SERVICE INFO – INA 0037

Информация за ремъчното задвижване на допълнителни агрегати на 1.9 TDI двигателите на VAG, без ролка със свободен ход на алтернатора

Двигател: 1.9 TDI

Фигура 2: Подмяна на ролката със свободен ход на алтернатора

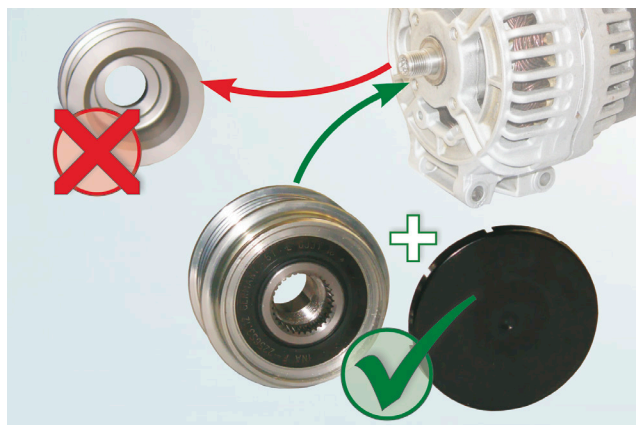
Прекомерните колебания в динамичен режим на многоклиновия ремък водят до повишен шум, а понякога и до повреждане на обтегача му.

Това води до повреждане на цялостното ремъчно задвижване и до обездвижване на автомобила.

При ремъчни задвижвания с обтяжен елемент 533 0081 030 (фигура 1), твърдо зацепената ролка на алтернатора трябва да бъде подменена с INA ролка със свободен ход (Фигура 2).

Ако има вече монтирана ролка със свободен ход, тя трябва да бъде проверена дали работи нормално.

Употребата на ролка със свободен ход на алтернатора значително намалява натоварването върху всички компоненти на ремъчното задвижване.
